Oggetto: [ID: 8944] Procedura di Valutazione di Impatto Ambientale ai sensi dell'art. 23 del D. Lgs.152/2006, e s.m.i., relativa Progetto di un impianto eolico, della potenza di 124 MW, costituito da 20 aerogeneratori e opere di connessione alla R.T.N. da realizzarsi in località "Sa Costa" nei Comuni di Mores, Ittireddu, Nughedu San Nicolò, Bonorva e Torralba (SS). Proponente: VEN.SAR. S.r.l. - Autorità Competente: Ministero dell'Ambiente e della Sicurezza Energetica (M.A.S.E.). Trasmissione osservazioni. Integrazione.

Ente Acque della Sardegna
Ente Abbas de Sardigna

OGGETTO: [ID: 8944] Procedura di Valutazione di Impatto Ambientale (V.I.A.), ai sensi dell'art.23 del D.Lgs. 152/2006, e s.m.i., relativa al Progetto di un impianto eolico, della potenza di 124 MW, costituito da 20 aerogeneratori e opere di connessione alla RTN da realizzarsi in località "Sa Costa" nei Comuni di Mores, Ittireddu, Nughedu San Nicolò, Bonorva e Torralba (SS). Proponente: VEN.SAR. S.r.l. - Autorità Competente: Ministero dell'Ambiente e della Sicurezza Energetica (M.A.S.E.). Richiesta contributi istruttori.

Allegato 01 – Schematizzazione Interferenza opere SIMR

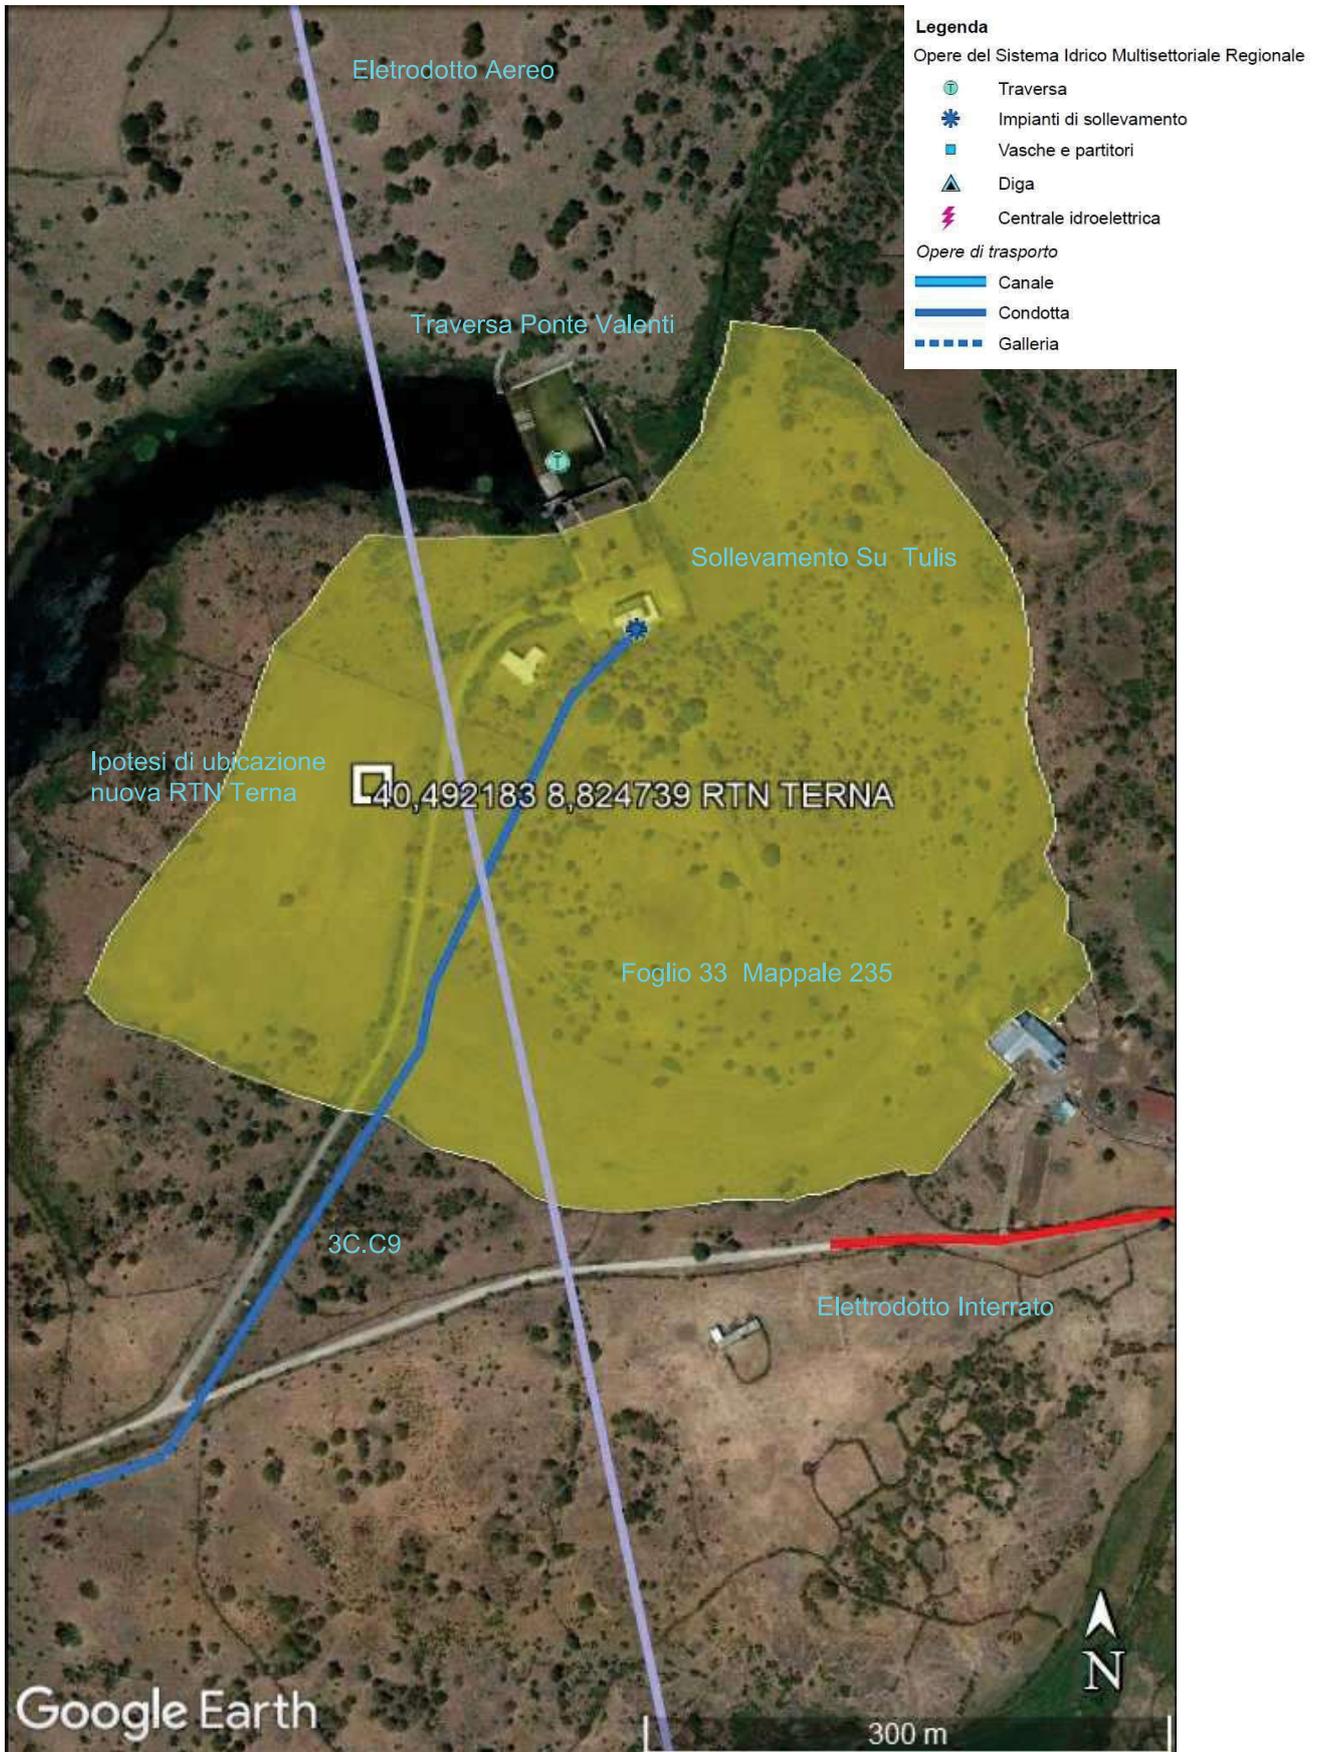
- 5) la documentazione messa a disposizione non consente di individuare con esattezza il tracciato dell'elettrodotto di connessione del campo eolico alla futura stazione Terna. Infatti, la posizione della stazione Terna, ubicata in corrispondenza della Particella 235 del Foglio 33, catasto terreni del Comune di Torralba (SS), alle coordinate WGS84 40,492183 8,824739, risulterebbe in sponda destra idraulica rispetto alla condotta premente SIMR, tuttavia non essendo indicati gli effettivi ingombri delle infrastrutture, non è possibile individuare con esattezza le relazioni spaziali con le opere del SIMR che insistono sul medesimo mappale 235 del foglio 33, e quindi individuare le eventuali reciproche interferenze;

- 6) sulla base delle informazioni reperite negli elaborati progettuali, le relazioni spaziali tra le nuove opere (elettrodotto, stazione Terna), l'elettrodotto aereo esistente, e le opere del SIMR (condotta premente, strada di servizio dell'impianto di sollevamento Su Tulis, traversa di Ponte Valenti) sono state ipotizzate nella ricostruzione illustrata nell'Allegato 01. Sulla base della posizione della futura stazione Terna l'elettrodotto di collegamento tra campo eolico e Stazione Terna risulterebbe interferente con le opere del SIMR in quanto attraversa i sedimenti su cui insistono la condotta premente lo stradello di accesso alla traversa di Ponte Valenti e al sollevamento di Su Tulis;

- 7) peraltro, nella documentazione di progetto non si rinviene alcun elaborato relativo al censimento e alla risoluzione delle interferenze con le opere del SIMR ma un generico riferimento al possibile utilizzo di tecniche "no-dig" quali la trivellazione orizzontale controllata (TOC) e la tecnica dello "spingi tubo" per il superamento di sottoservizi interrati, dei quali si fornisce una rappresentazione schematica;

La verifica della compatibilità delle opere in progetto con quelle del SIMR è rinviata all'acquisizione e all'esame degli elaborati di dettaglio sulle modalità di risoluzione delle interferenze con le opere del SIMR.

Detti elaborati, integrativi della documentazione di progetto, dovranno includere una relazione illustrativa delle soluzioni tecnologiche adottate nonché gli elaborati grafici (planimetrie, sezioni, particolari costruttivi, ecc), debitamente quotati e in adeguata scala di rappresentazione, da cui siano desumibili

INTERFERENZA CON ACQUEDOTTO ESISTENTE
CAVIDOTTO PEAD INTERRATO MEDIANTE T.O.C.
SOTTO CONDOTTA ESISTENTE

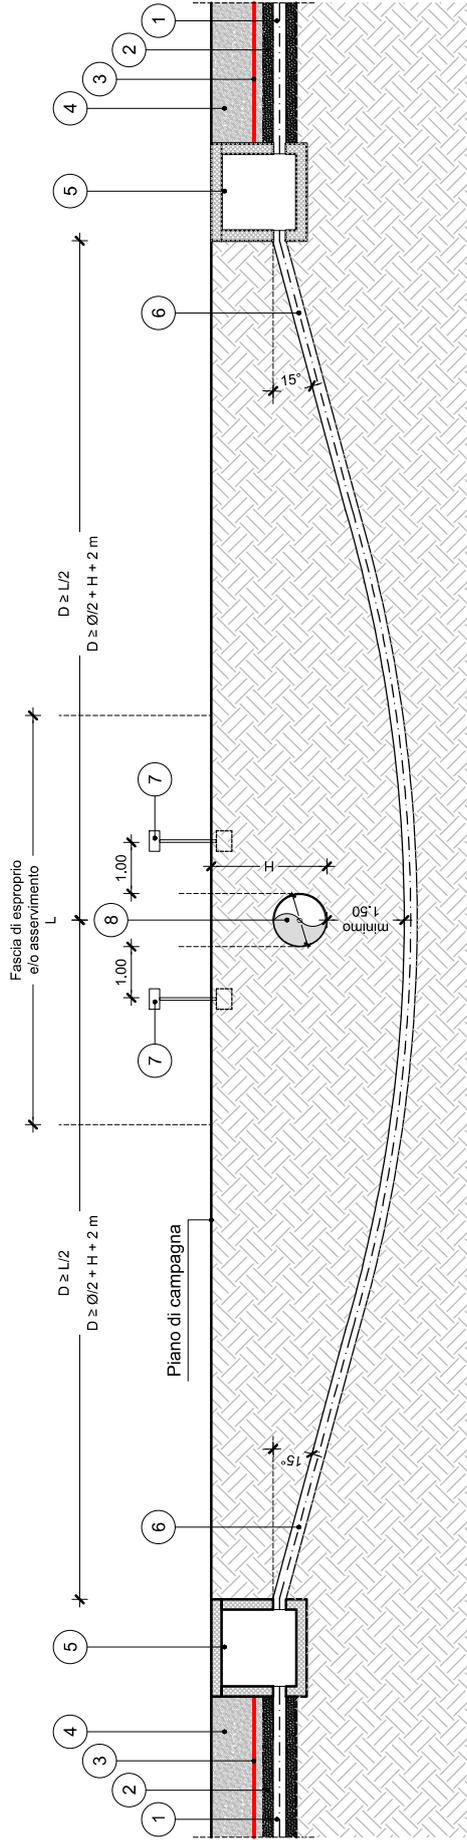
Le modalità di superamento delle interferenze (attraversamenti) dovranno essere coerenti con le soluzioni tipo adottate da ENAS (si veda l'allegato 02). In particolare, nell'ipotesi di attraversamento di condotte SIMR, mediante la tecnica di "spingi tubo" o mediante la trivellazione orizzontale controllata (TOC) o similari, dovrà essere rispettata la distanza minima di 1,50 m tra l'estradosso del controtubo a protezione dei cavi elettrici e l'estradosso della condotta, misurata tra le superfici affacciate dei due sottoservizi. Le stesse modalità dovranno essere utilizzate per l'attraversamento della viabilità a servizio degli impianti del SIMR.
